改善箇所説明図

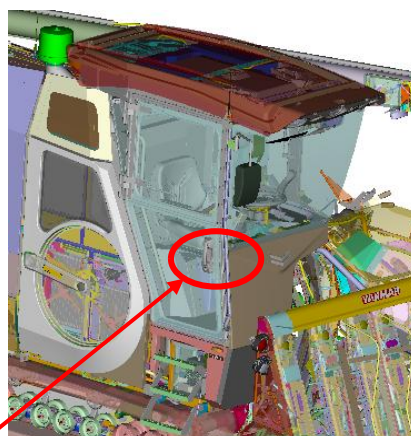
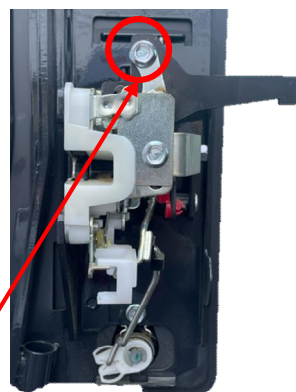
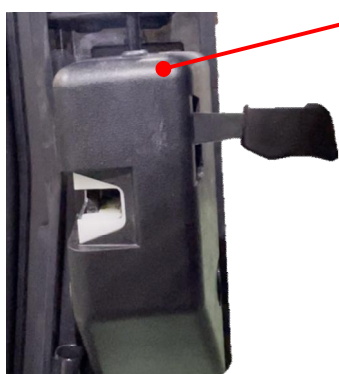
不具合発生箇所

不具合発生箇所

刈取脱穀作業車のキャビンにおいて、ドアノブの固定ボルトの締め付けトルクが不適切なため、ドアノブ作動時にボルトが次第に緩むことがある。そのため、そのまま使用を続けると、ボルトが脱落し、ドアノブが支点から外れ、キャビン内側および外側からドアの開閉ができなくなるおそれがある。

全車両、ドアノブの固定ボルトを規定トルクで締め付ける。また、ボルトが脱落している場合は、新品のボルトを規定トルクで締め付ける。
